Mission régionale d'autorité environnementale
ÎLE-DE-FRANCE

**Avis délégué
de la Mission régionale d'autorité environnementale d'Île-de-
France sur le projet de renouvellement et d'extension d'une
carrière de chailles à Villemaréchal et Lorrez-le-Bocage-Préaux
(Seine-et-Marne)**

N°MRAe 2021 - 6071

FIGURE 3: EXEMPLE DE COUPE À L'ÉTAT FINAL, APRÈS RÉAMÉNAGEMENT DE PART ET D'AUTRE DE LA ROUTE DE NEMOURS À VILLENEUVE-LA-GUYARD (RD92) (SOURCE : ÉTUDE D'IMPACT, ENTRE PAGES 458 ET 459)

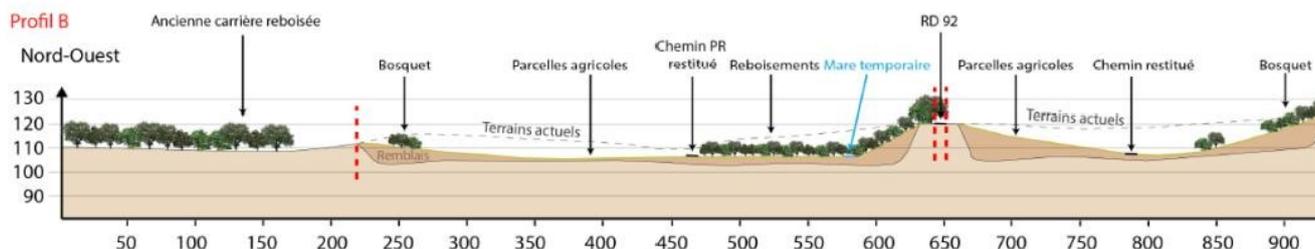
L'étude d'impact expose les caractéristiques visuelles d'une carrière en cours d'exploitation (p.172 et 173) : occupation du sol modifiée (défrichement, décapage des parcelles, apparition de surfaces minérales), contrastes de textures et de couleurs des surfaces minérales par rapport aux parcelles agricoles ou boisées environnantes, topographie modifiée (excavations de 3 à 23 mètres de profondeur, irrégulières et avec des ruptures de pentes), ambiance de type « chantier » liée à la présence des engins, des merlons, etc. La remise en état étant effectuée de manière progressive, coordonnée à l'exploitation, ces effets seront visibles pendant trente ans, mais pas sur l'ensemble du périmètre : ils se déplaceront en fonction du phasage d'exploitation. Après le réaménagement, le site retrouvera ses vocations initiales (agricole ou boisée). L'impact du projet sera donc, au final, principalement topographique : les excavations ne seront pas entièrement remblayées et le site sera restitué sous forme de deux dépressions très sensibles, de part et d'autre de la route de Nemours à Villeneuve-la-Guyard, d'une profondeur pouvant excéder dix mètres par au niveau du sol actuel (cf. coupe de la Figure 3, partie de droite notamment).

FIGURE 4: COUPE GÉOLOGIQUE SCHÉMATIQUE DE LA ZONE D'ÉTUDE (SOURCE : ÉTUDE D'IMPACT, ENTRE PAGES 53 ET 54)

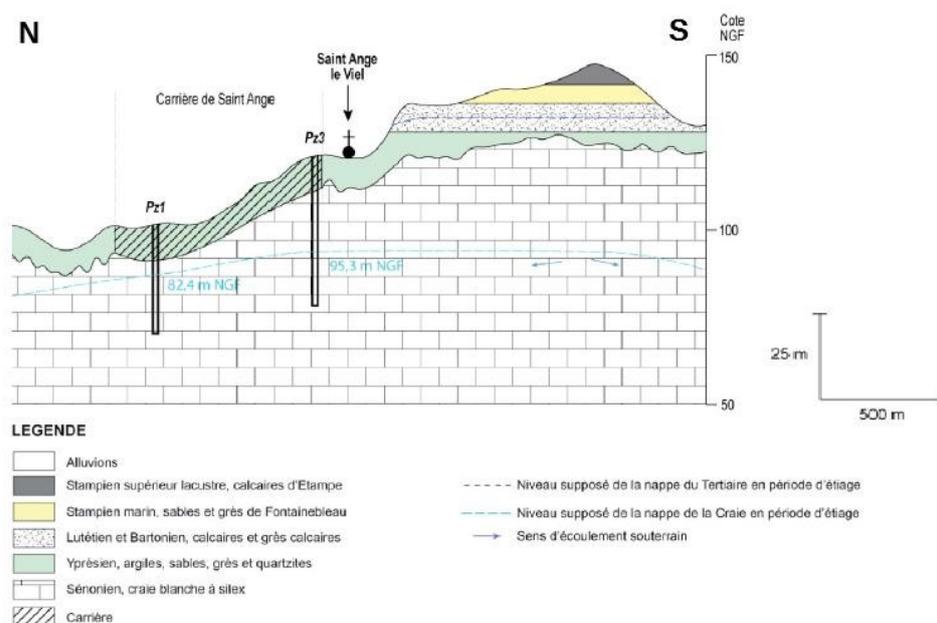
La MRAe relève que le niveau de la nappe est variable, à la fois dans le temps (période de hautes ou basses eaux) et dans l'espace. Elle recommande de justifier plus précisément l'épaisseur minimale de sols non saturés présente au-dessus du toit de la nappe, en phase d'exploitation et à l'état final, et sa capacité à préserver la nappe des pollutions (d'origine agricole notamment).

FIGURE 6: PHOTOMONTAGE DU PROJET EN COURS D'EXPLOITATION (SOURCE : ÉTUDE D'IMPACT, ENTRE PAGES 359 ET 360)

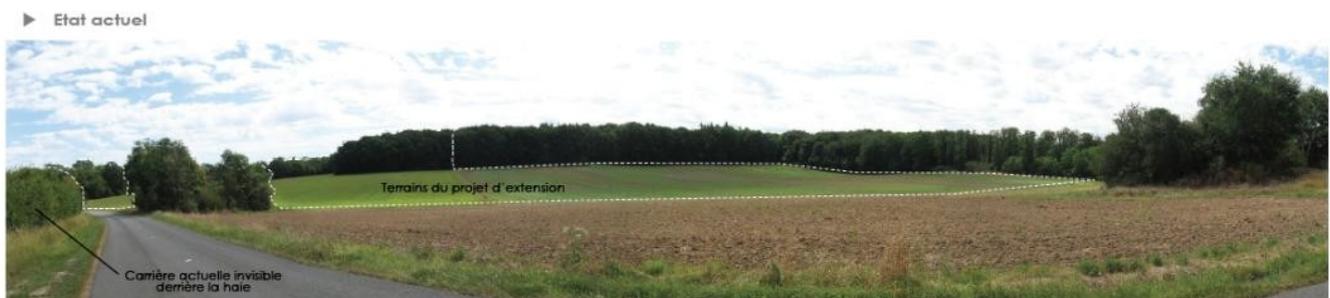
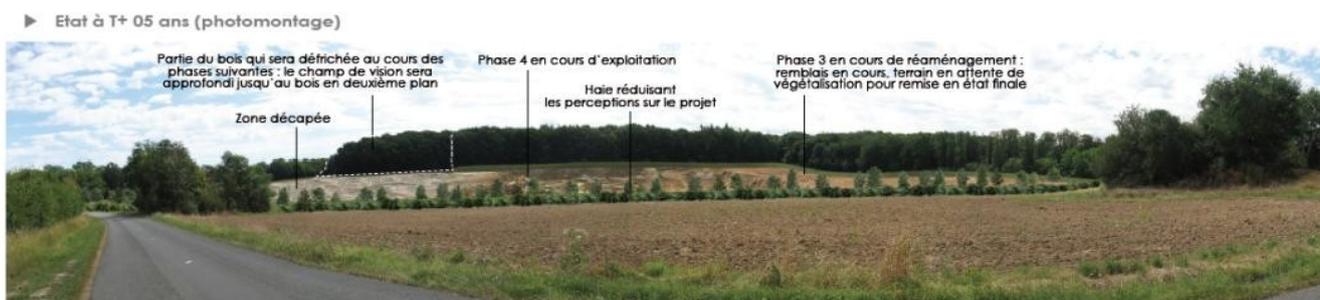
Concernant la remise en état du site après exploitation, dans la mesure où la topographie d'origine ne sera pas restituée – avec, pour rappel, des différences altimétriques pouvant excéder dix mètres –, la MRAe recommande de présenter le parti d'aménagement adopté qui va donner sens à ce nouveau paysage.
